COMUNE DI BARDOLINO
Provincia di Verona

VARIANTE PARZIALE AL
PIANO PARTICOLAREGGIATO DEI CENTRI STORICI - 2016
(Art. 20 L.R. 11/04)

RELAZIONE
comprendente le modifiche alle Tavole e alla Normativa
(aggiornata alla DGC di approvazione)

**VARIANTE PARZIALE AL PIANO PARTICOLAREGGIATO
DEI CENTRI STORICI - 2016**

Variante PPCS 2016 - Scheda n. 37
Allegato a) Stralcio Tav. 63 (pianta) **vigente**

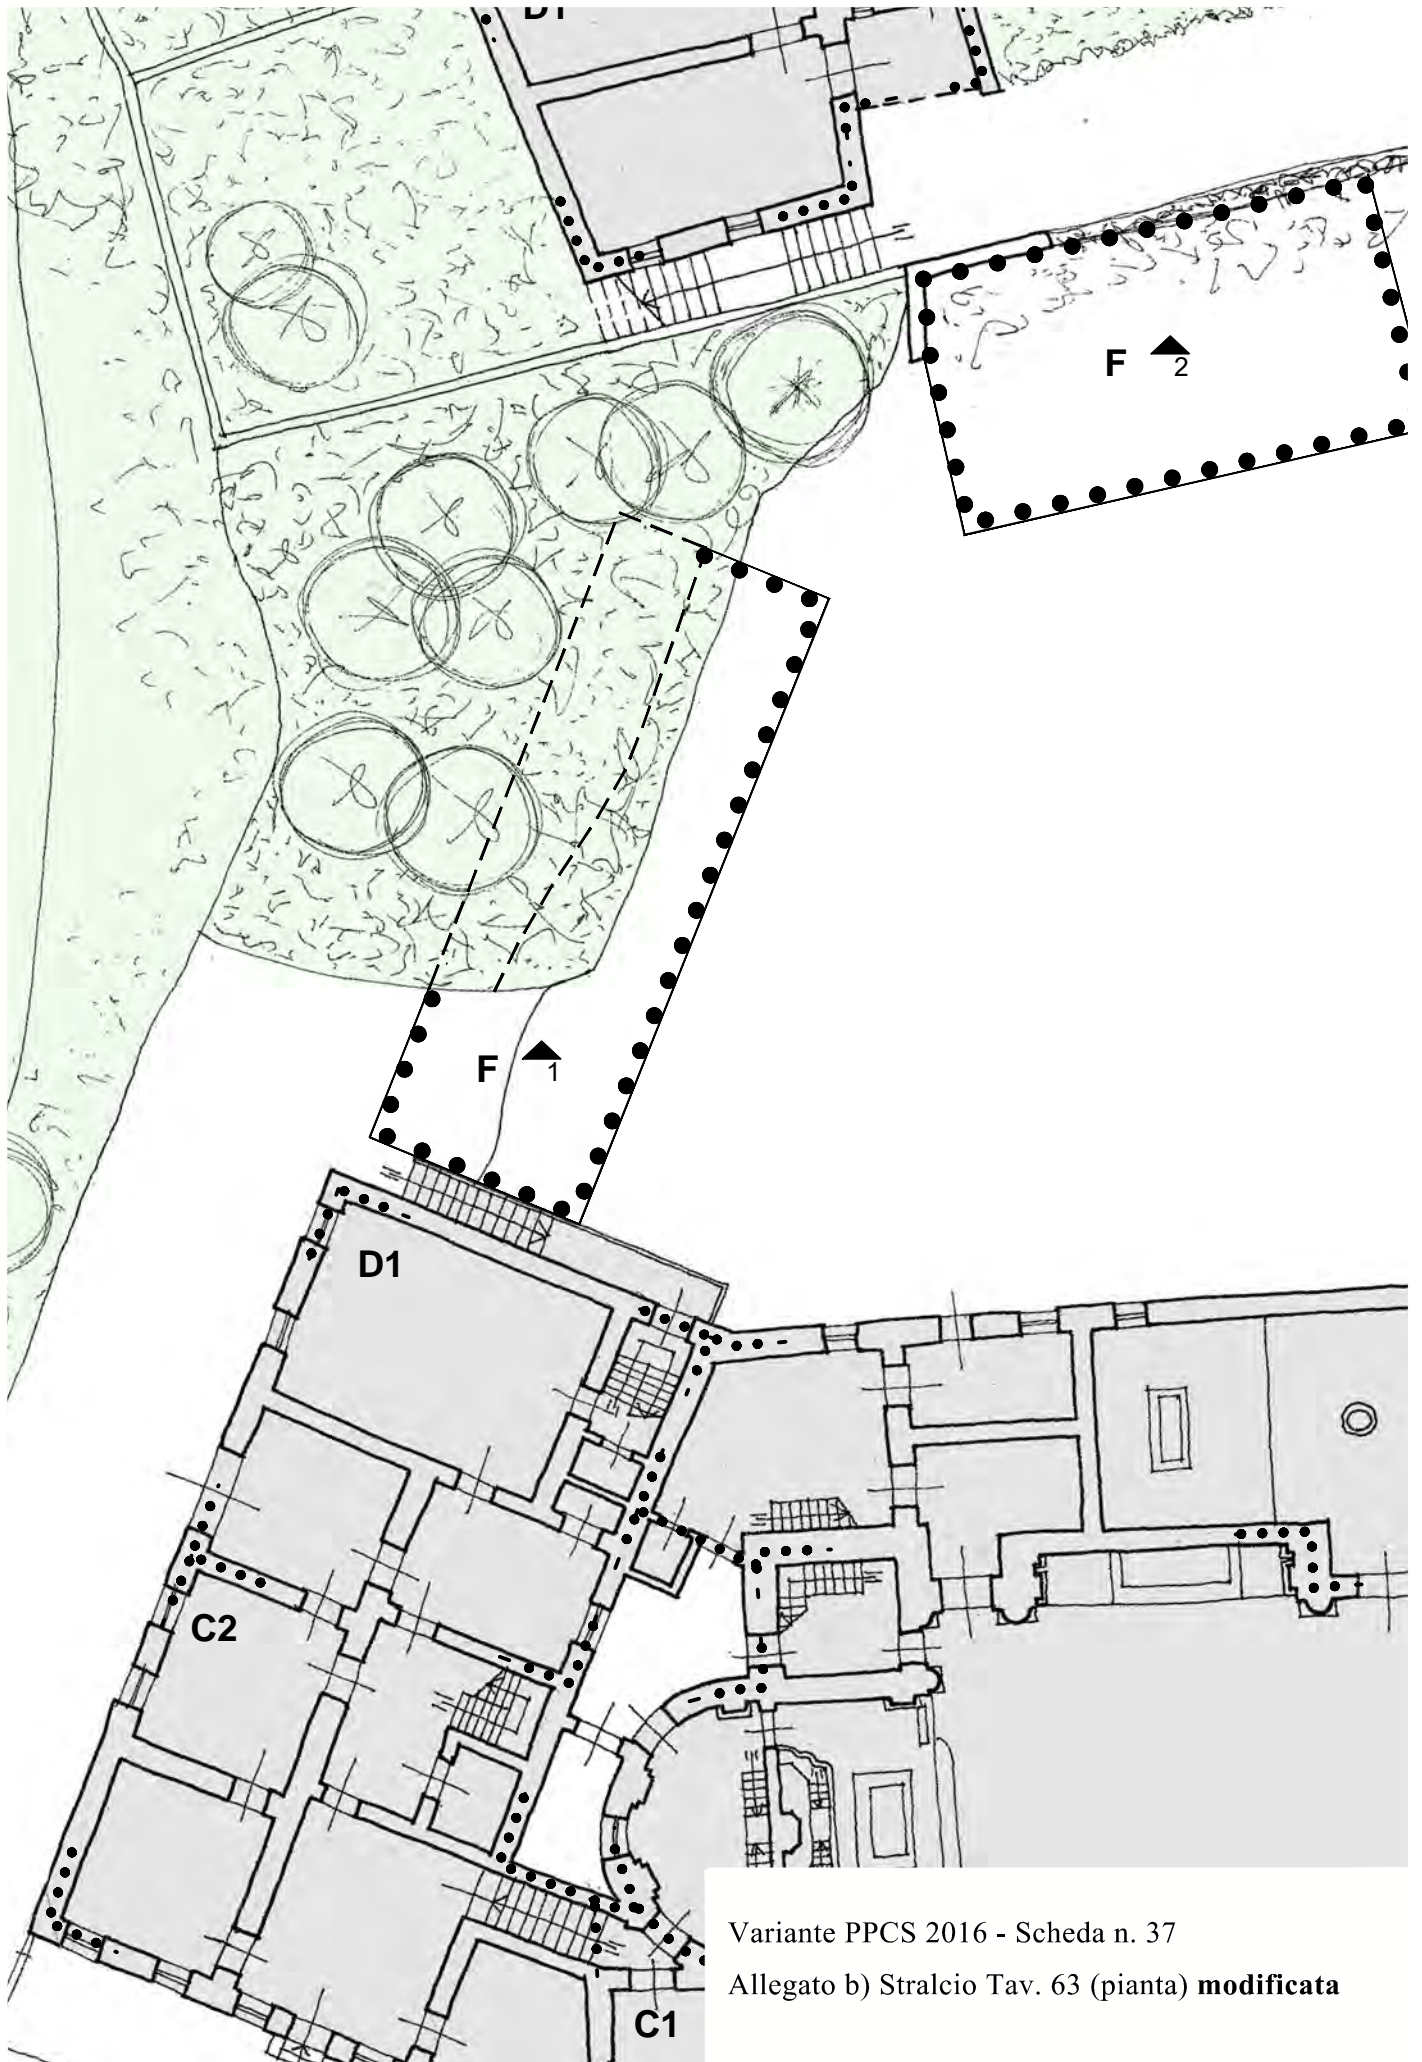
L'operazione prospettata è certamente di utilità e toglierebbe delle automobili dagli spazi aperti. Onde evitare interferenze dirette con le costruzioni esistenti nel blocco della chiesa, variamente caratterizzate per tipologia, epoca e stile, è opportuno che l'intervento si limiti a un manufatto lineare tutto a un piano, con copertura piana a verde o a terrazzo e portoni in legno o altro materiale adeguato. Anche l'eventuale pavimentazione dello spazio esterno sia sottoposta a parere dell'UTC.

Allegato a) Stralcio Tav. 64 (pianta) **vigente**

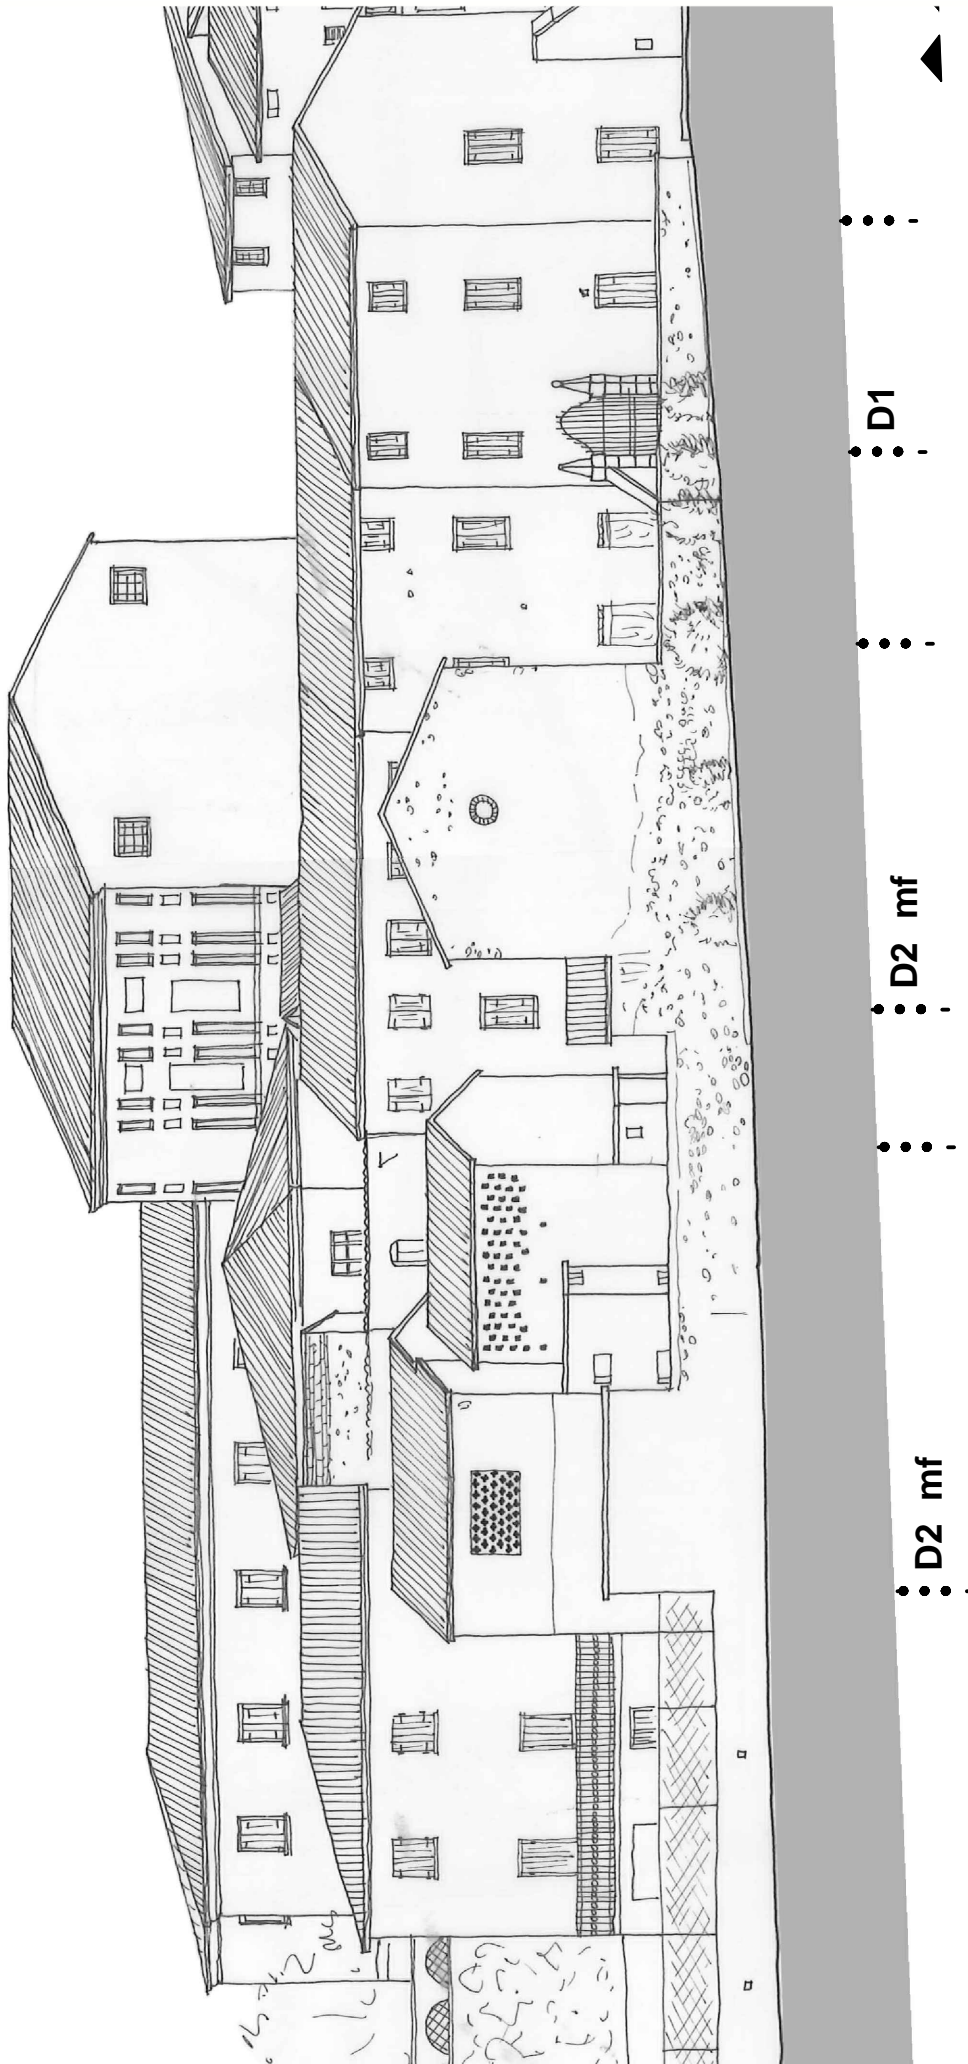
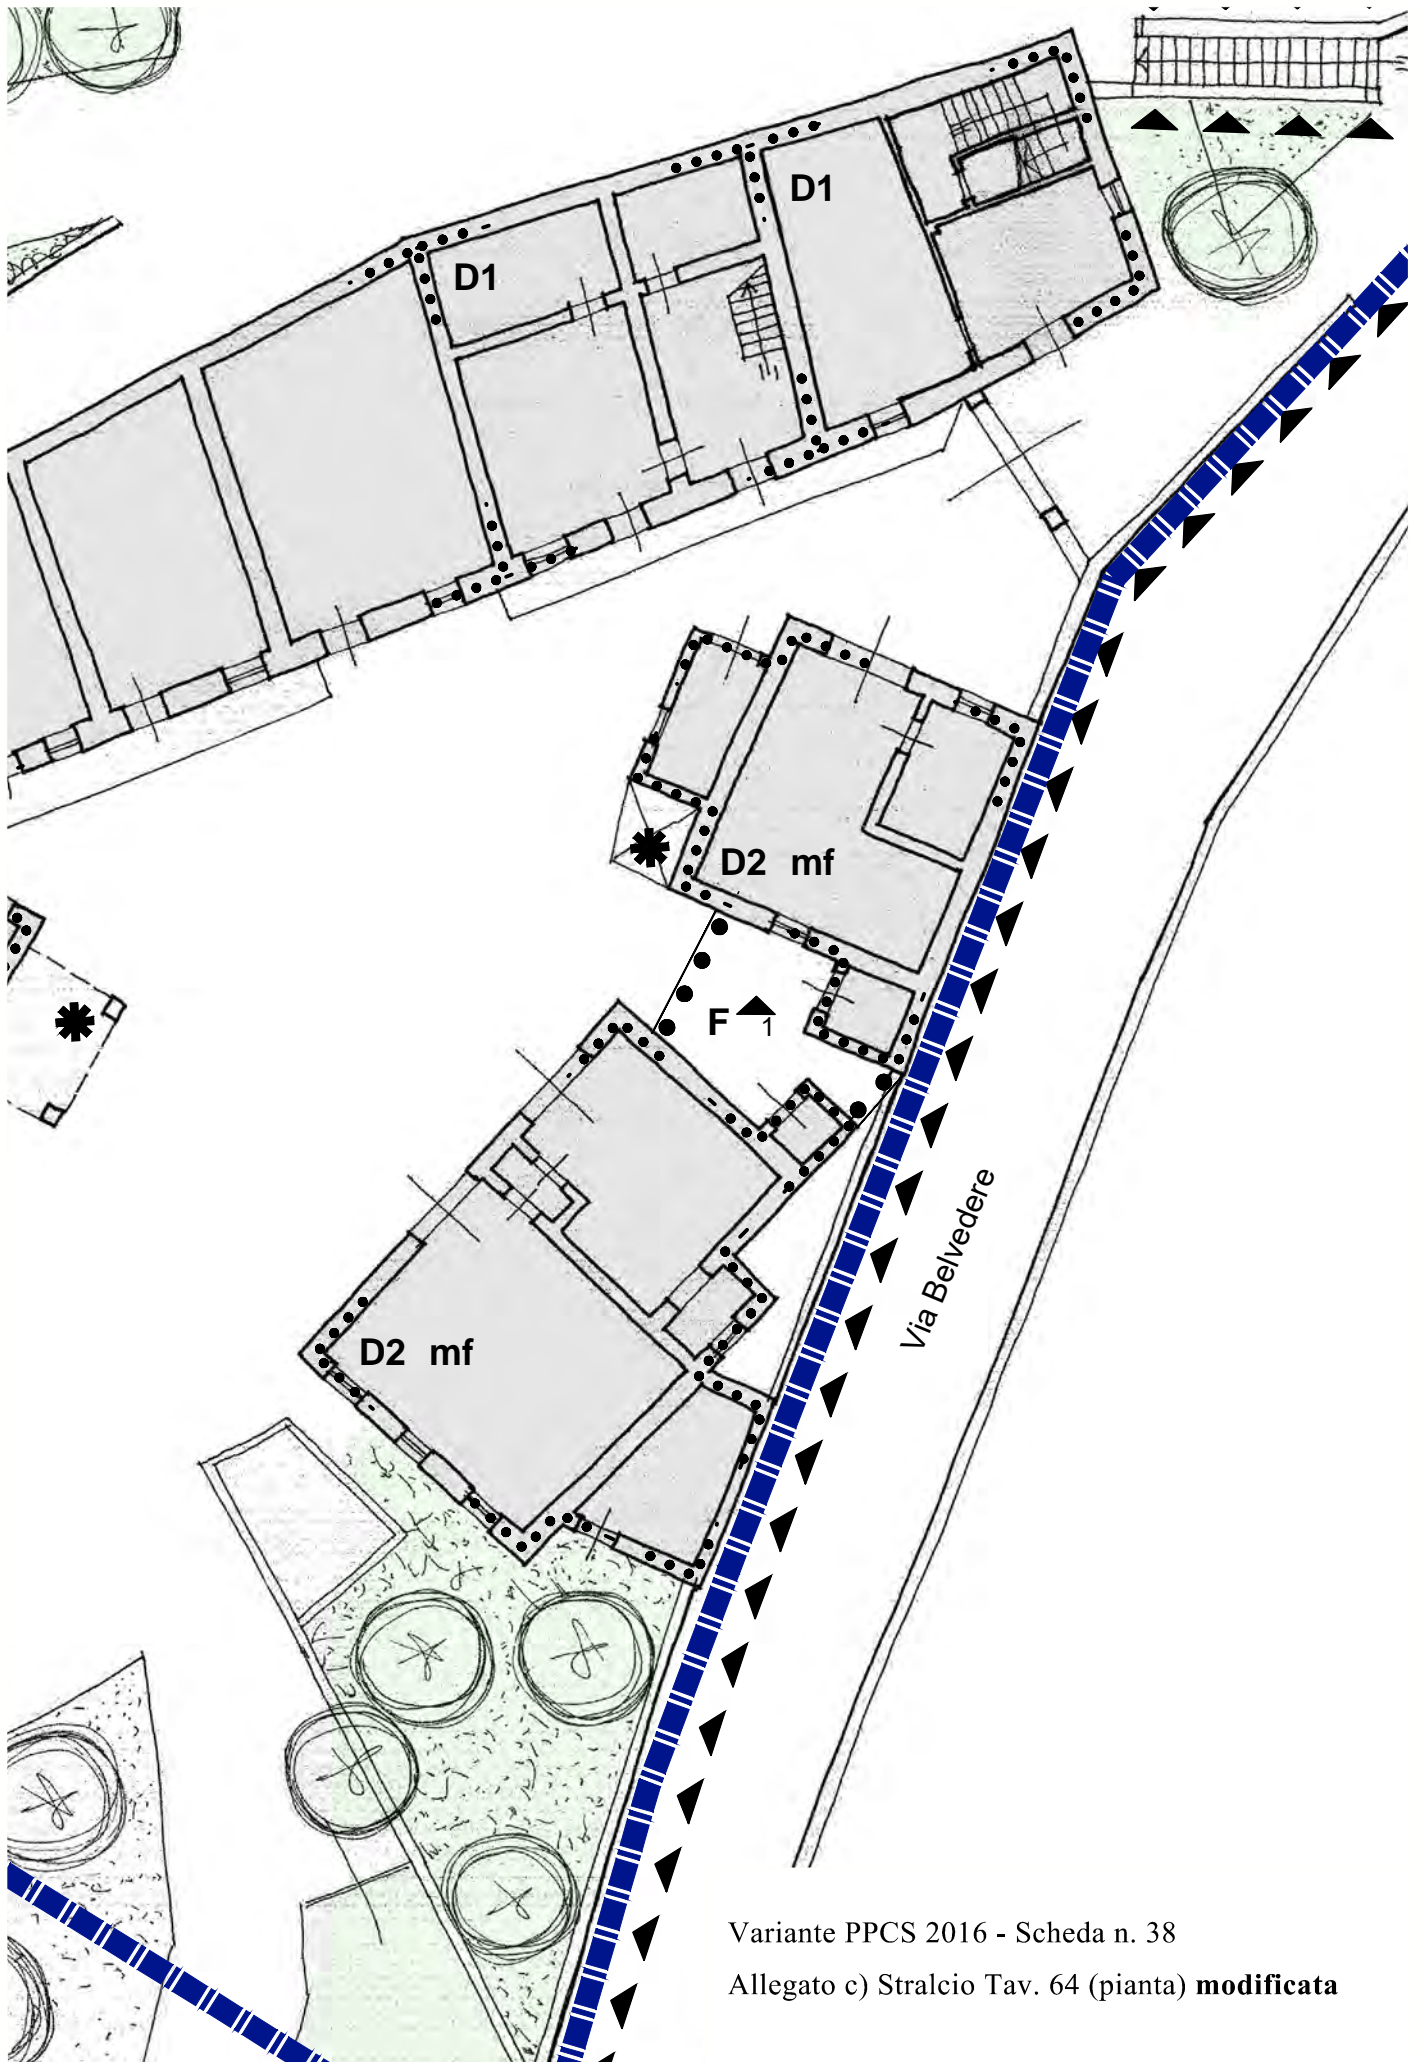
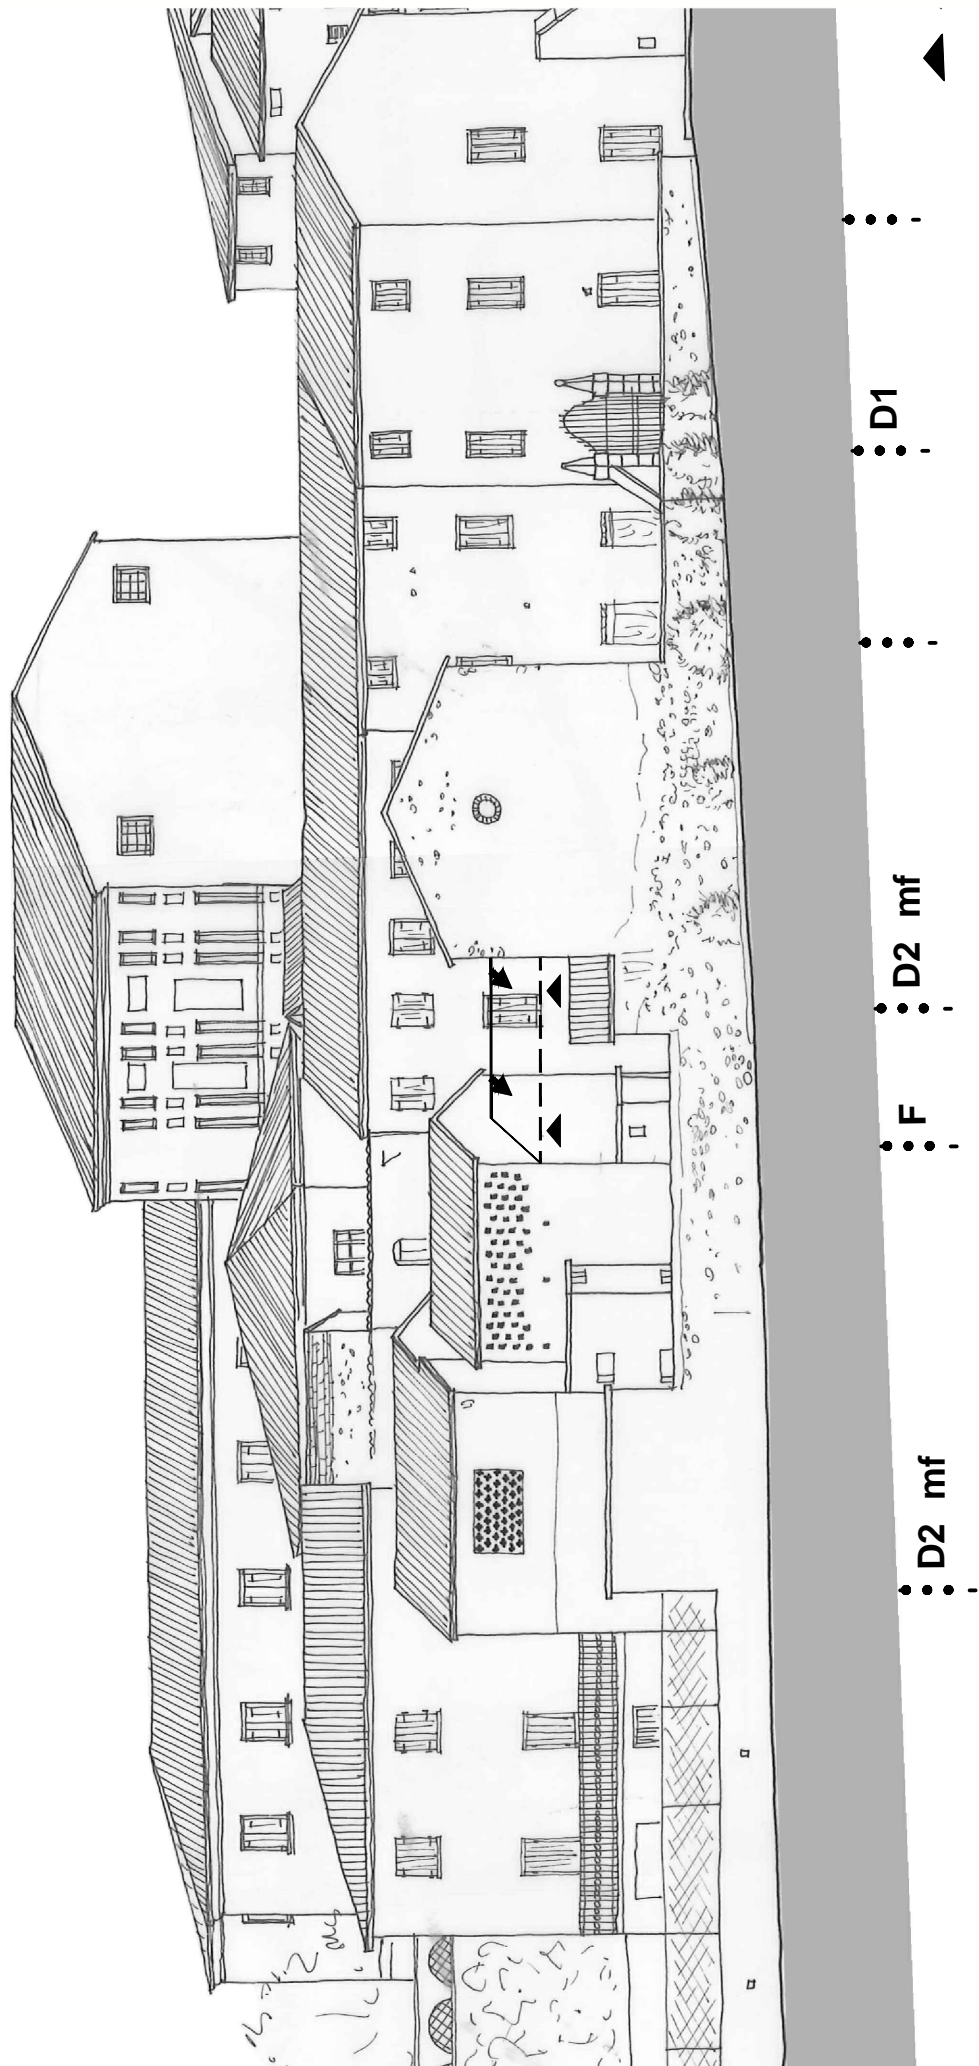
La proposta appare senz'altro valida purché siano rispettate le distanze minime dal confine con altre proprietà private e il nuovo elemento sia inserito coerentemente nel contesto.
